Bauleitplanung  
Stadt Heidelberg

# **Bebauungsplanentwurf Bebauungsplan „Südstadt – Mark-Twain-Village – östlich der Römerstraße, 1. Teil“**

**Begründung**  
nach § 9 Absatz 8 BauGB

Fassung vom 30.10.2014

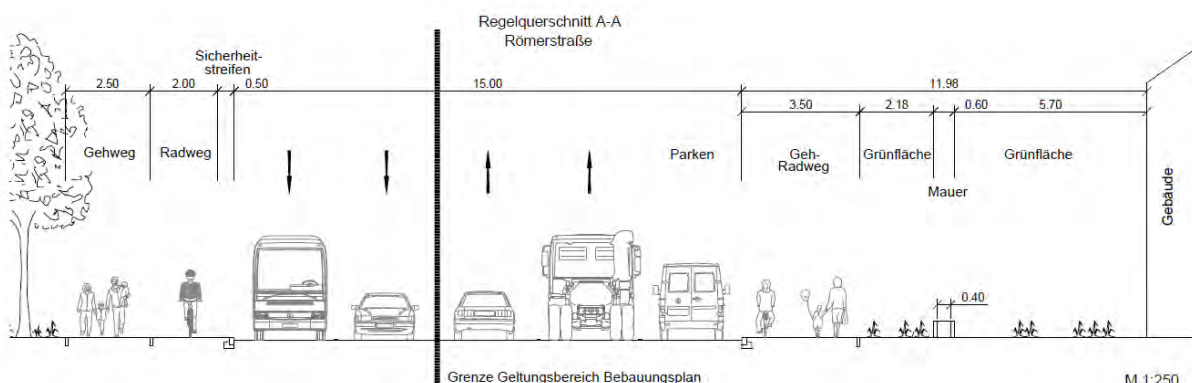
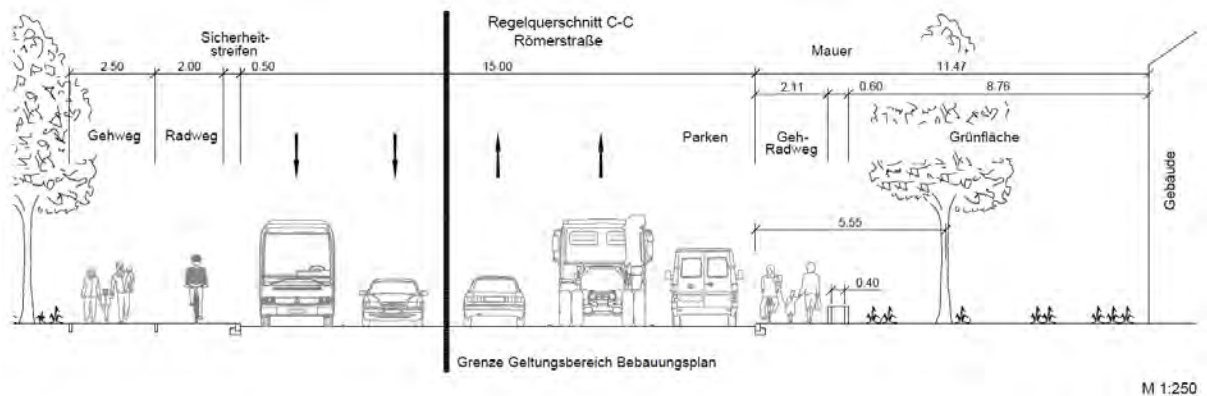
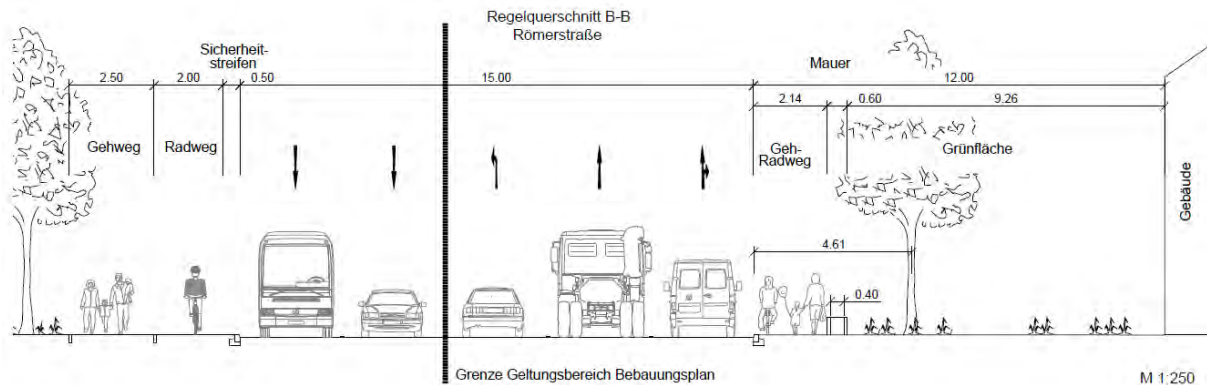
Im Moment ist die Römerstraße 4-spurig. Die Darstellung weist aber 5 Spuren aus. Bislang wurde gesagt, dass dort, wo keine Abbiegespuren sind, ein Parkstreifen vorgesehen wird. Dies ist im Plan jedoch nicht dargestellt.

Um den Bebauungsplan besser zu verstehen, sollen die Verkehrsflächen (für die Straße sowie den Rad- und Fußweg) unter Angabe von Maßen in der Plandarstellung ausgewiesen werden. Damit würden die Grenzen, innerhalb derer ein Architekt planen kann, verdeutlicht. Es sollten ergänzende Informationen aufgenommen werden, damit der Bebauungsplan für einen Laien verständlicher wird. Selbst Stadträte hätten beim Bebauungsplan Eleonorenhaus nicht alles gesehen, weil die Erklärungen nicht ausreichend waren. Dies stellt in Heidelberg ein ernsthaftes Problem dar.

Der Bebauungsplan setzt ausschließlich die Straßenverkehrsfläche fest. Er trifft keine Aussage zur Gestaltung der Straße, sondern nur, wo sie beginnt bzw. endet. Die tatsächliche Ausgestaltung liegt im Kompetenzbereich der nachgelagerten Verkehrsplanung.

Gegenstand des aktuellen Beteiligungsverfahrens ist der Bebauungsplanvorentwurf. Die Darstellung der Straßenquerschnitte sowie der Bestandsplan sind als zusätzliche Information gedacht und sollen zur Verdeutlichung der Planung beitragen. Der Planinhalt wird so aufgearbeitet, dass er allgemein verständlicher und genauer wird, in dem das Konzept auf einem eigenen, vom Rechtsplan getrennten Plan dargestellt wird.
